| Determinazione dirigenziale | n. DET-AMB-2019-698 del 14/02/2019 |
| Oggetto | 5 [^] modifica ns_Tecnotrattamenti_ufficio_da visita ispettiva |

Oggetto: D.Lgs. n° 152/06¹- L.R. n° 09/15² - Azienda Tecnotrattamenti s.r.l. - 5[^] Modifica Non Sostanziale dell'Autorizzazione Integrata Ambientale³ per l'impianto IPPC di trattamenti galvanici (di cui al punto 2.6 dell'allegato VIII, parte II, del D. Lgs. 152/2006 e ss.mm.ii.), situato in Comune di Pianoro (BO), Località Pian di Macina, Via del Sasso n° 3 -

Schema a blocchi linea A di Nichelatura e Cromatura decorativa

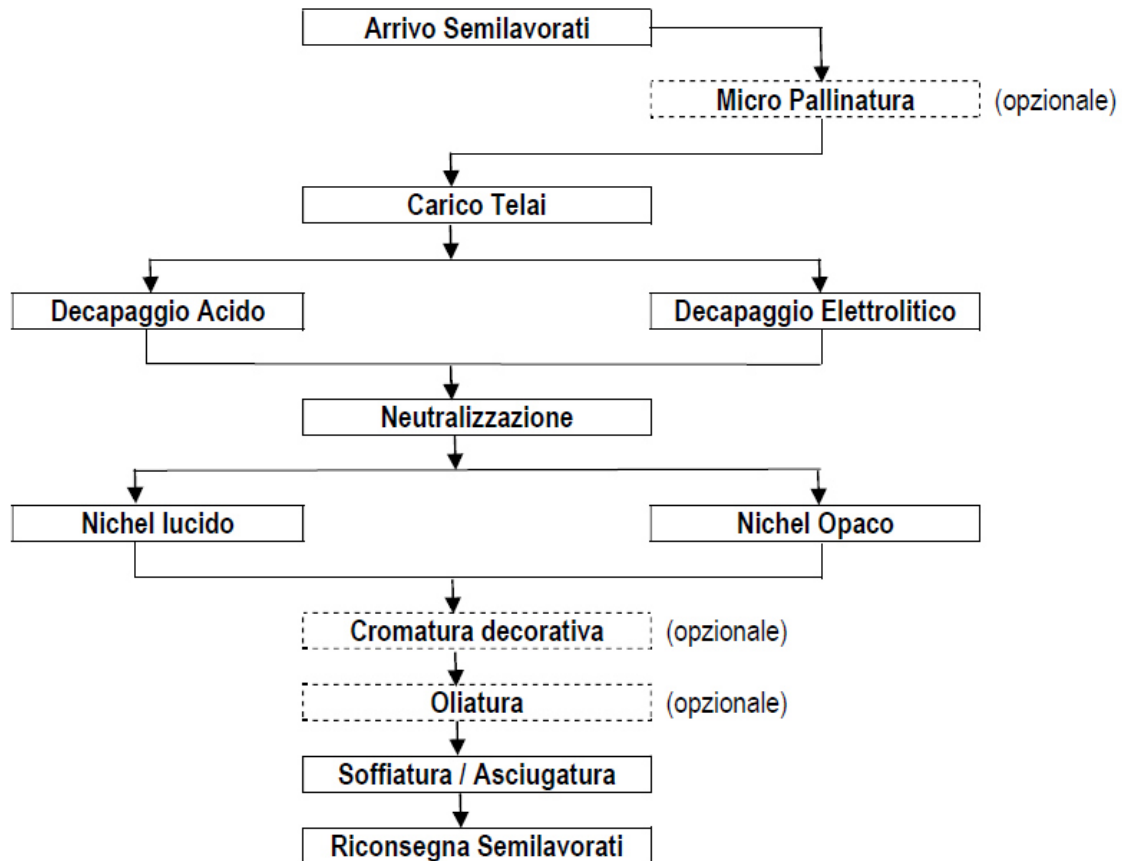
3. la **modifica dell'Autorizzazione Integrata Ambientale**³ concessa all'azienda Tecnotrattamenti s.r.l., per l'esercizio dell'attività di trattamenti galvanici (punto 2.6, dell'Allegato VIII alla Parte II, del D. Lgs. n° 152/2006 e ss.mm.ii), presso l'impianto situato in Comune di Pianoro (BO), Località Pian di Macina, Via del Sasso n° 3, stabilendo quanto segue:
 - al paragrafo **C.2 DESCRIZIONE DEL CICLO PRODUTTIVO E DELL'ASSETTO IMPIANTISTICO**, lo schema relativo alla linea a dia sostituito come di seguito:
